Mission régionale d'autorité environnementale

**Avis délibéré de la mission régionale d'autorité  
environnementale sur la révision allégée n°1 du plan local  
d'urbanisme intercommunal (PLUi) Grand Lac (73) présentée  
par la communauté d'agglomération Grand Lac**

**Avis n° 2022-ARA-AUPP-1171**

**Avis délibéré le 25 août 2022**

Figure 2 : Situation de Corsuet par rapport au Lac du Bourget (source : Géoportail, Géoportail des Savoie, dossier)

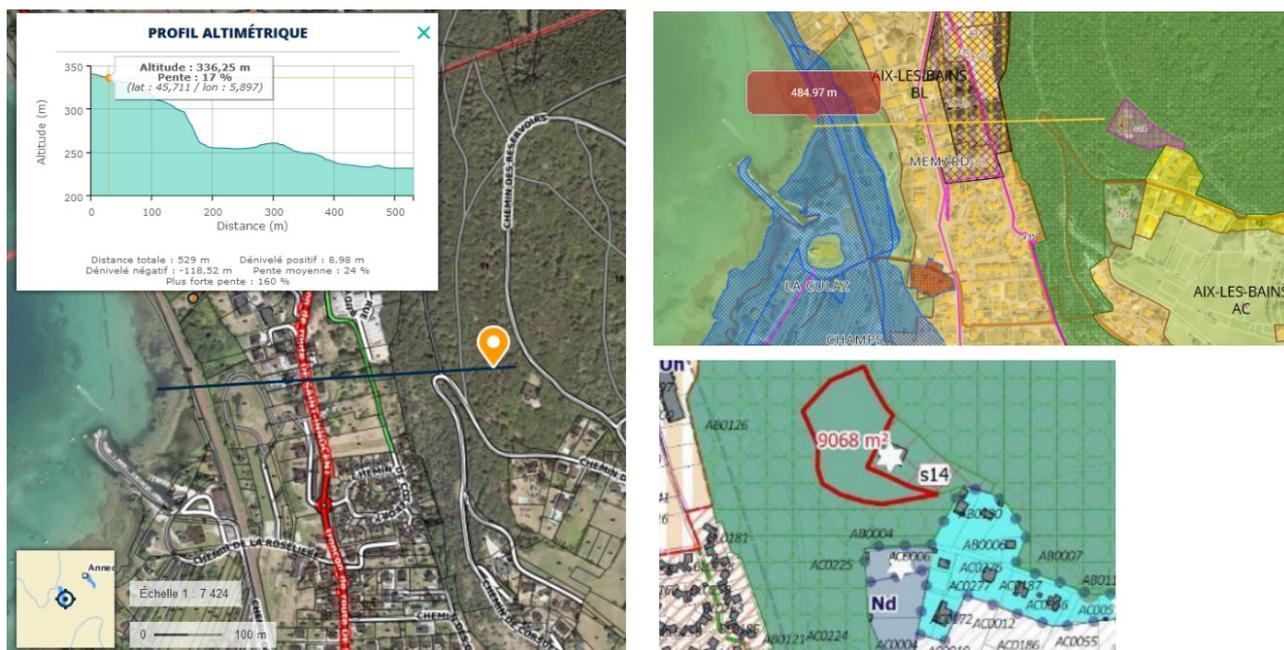
Le dossier omet de relever que la commune d'Aix-les-Bains est riveraine du lac du Bourget et soumise à ce titre à la loi dite littoral. Le secteur de Corsuet concerné par l'évolution du PLUi est situé à moins de 500 mètres du lac, dans un espace proche du rivage au sens de l'article L. 121-13 du code de l'urbanisme, et à plus de 100 mètres au-dessus du niveau du lac<sup>7</sup> et possiblement en co-visibilité avec celui-ci (figure 2). Le rapport de présentation doit être complété pour décrire en quoi l'évolution du PLUi est compatible avec la loi littoral, en rendant compte des précisions éventuelles apportées par le Scot pour la mise en œuvre de cette loi. Le dossier omet également de relever que les communes de Pugny-Chatenod et Drumettaz-Clarafond sont soumises à la loi montagne et d'analyser l'articulation des projets avec celle-ci.

**L'Autorité environnementale recommande d'indiquer de façon claire et précise en quoi les dispositions des lois littoral et montagne s'appliquent au territoire du PLUi et d'analyser leur articulation et leur prise en considération par le projet de révision du PLUi, notamment concernant la co-visibilité .**

7 Le Lac du Bourget est à une altitude d'environ 231 m et le projet de réservoir d'eau potable à environ 336 m. Le dossier note la situation du site « surplombant le lac du Bourget » (EE § 3.1.1.1 p.24) mais énonce, sans le démontrer, qu'« aucune co-visibilité entre le lac et la zone de réservoir n'est perceptible » (EE § 4.3 p.52).

Paysage. La procédure d'évolution du PLUi n'établit pas l'absence de co-visibilité du projet d'aménagement sur le secteur de Corsuet (Aix-les-Bains) avec le lac du Bourget, ni l'intégration paysagère du projet d'aménagement.
